国土交通省関東地方整備局  
局長 石原 康弘 様

八ッ場あしたの会

八ッ場ダムの代替地安全対策および地すべり対策が  
大きく後退したことに関する公開質問書

図1 代替地安全対策箇所 (✕は対策を実施しなくなった箇所を示す。)

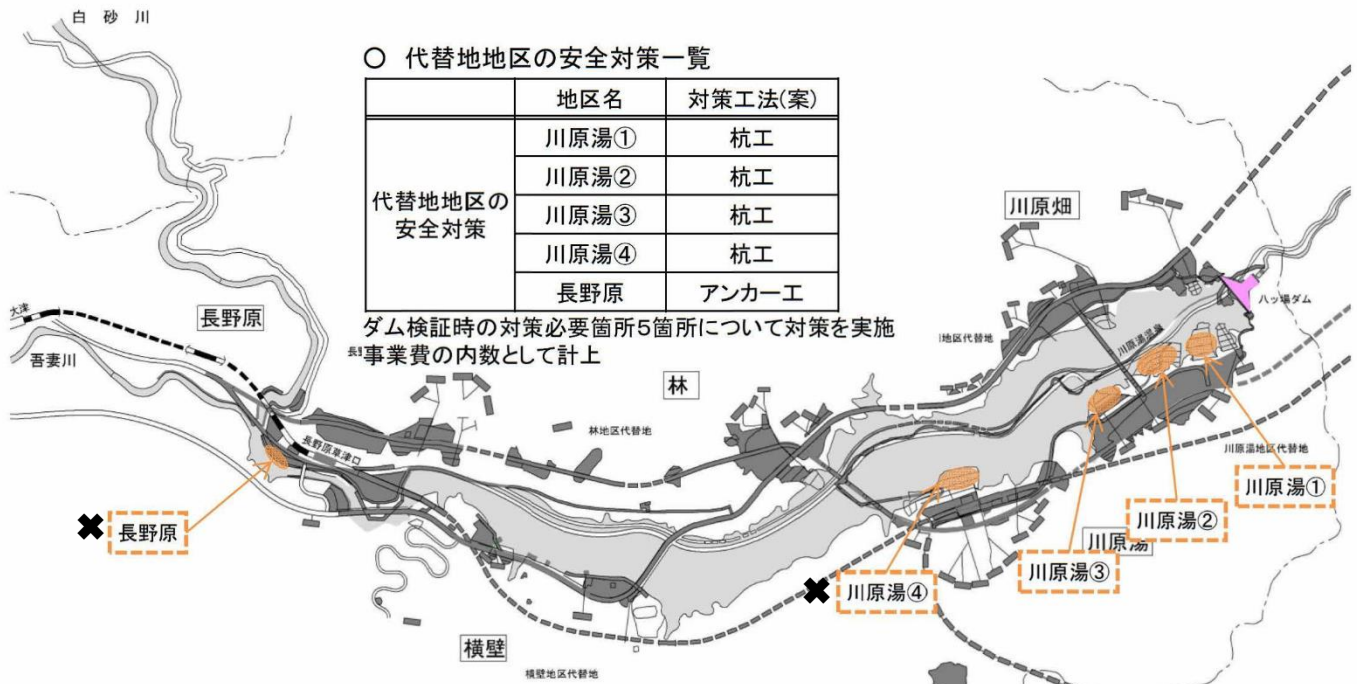
しかし、その後、対策箇所と対策工法が変わり、現在は表1、図1の通り、3箇所となり、対策

工法も簡易な工法に変わりました。

2011年の検証時に示した代替地安全対策の方針を大きく変え、安全対策の中身を大幅に後退させた理由を明らかにしてください。

図2 地すべり対策箇所（未固結堆積物対策を含む）（※は対策を実施しなくなった

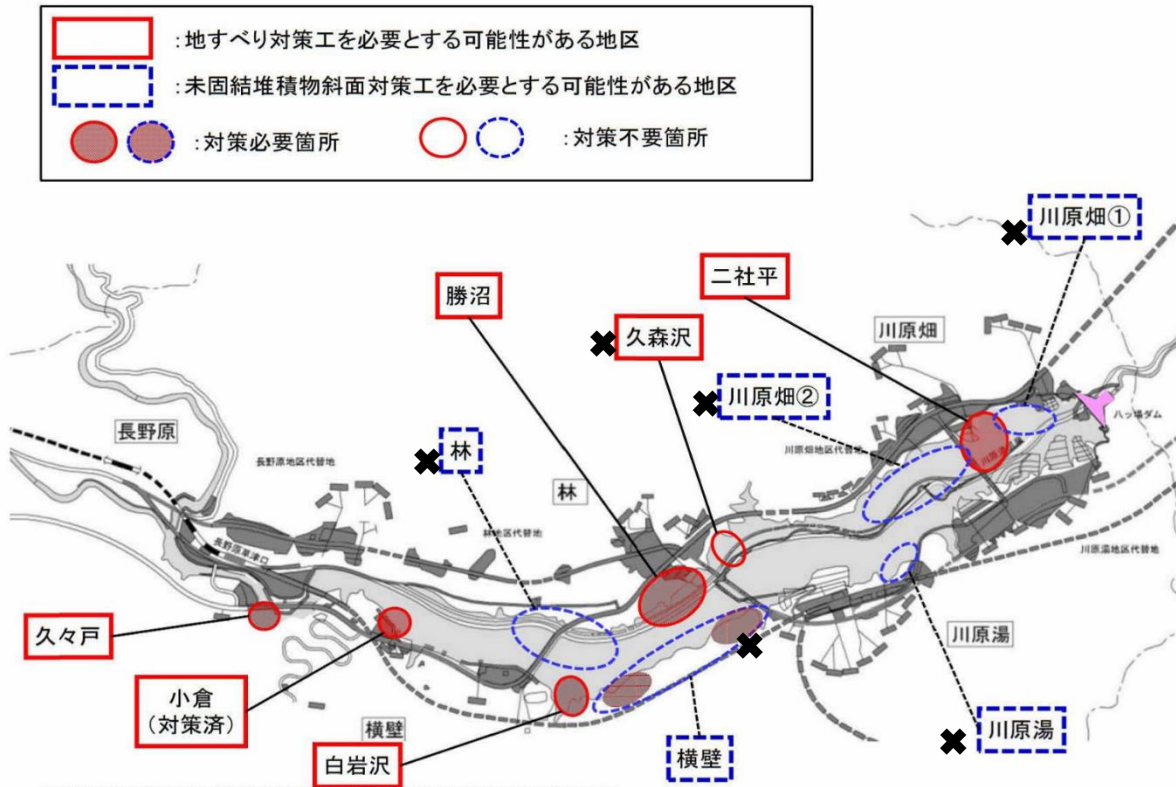
しかし、その後、対策箇所が大幅に減らされ、現在は表2、図2の通り、5箇所となっています。

2011年の検証時に示した地すべり対策の方針を大きく変え、対策箇所を10箇所から5箇所へ半減させた理由を明らかにしてください。
